## NOTIFICAÇÃO Nº 01

Assunto: pedido de esclarecimento.

Notificamos Vossas Senhorias do pedido de esclarecimento ao **Edital da Tomada de Preços nº 04/17** recebido em 07 de agosto de 2017 e da devida resposta, conforme segue:

CANTONAL VERTICAL

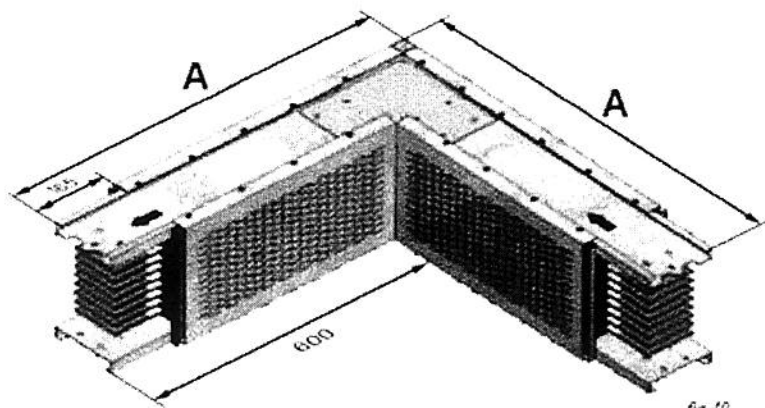
*Analisando os itens disponibilizados referente a TP04/2017, observamos que esta faltando na lista de materiais um módulo reto de barramento bus-way de 2000A de interligação do transformador de 750KVA com o QGBT. Como devemos proceder para inclusão deste item no orçamento uma vez que não podemos alterar a planilha de composição do orçamento?*

*Não será necessário o Bus-Way módulo reto para o barramento de 2000A, pois o Quadro Geral de Baixa Tensão está posicionado junto a parede, sendo assim a distância do eixo do QGBT até a outra extremidade da parede é de 65cm e como a peça Δ8364;œCANTONAL VERTICALΔ8364; de 2000A possui uma medida de 67,5cm do eixo até sua extremidade oposta o Transformador poderá ficar posicionado até 67,5cm do outro lado da parede, não havendo a necessidade do módulo reto, apenas a utilização duas peças Δ8364;œCantonal VerticalΔ8364; de 2000A interligadas, para vencer a distância horizontal para ligação entre Transformador e o QGBT.*

*Segue abaixo uma imagem ilustrativa do Δ8364;œCantonal VerticalΔ8364; , a distância de Δ8364;œAΔ8364; é de 750mm.*
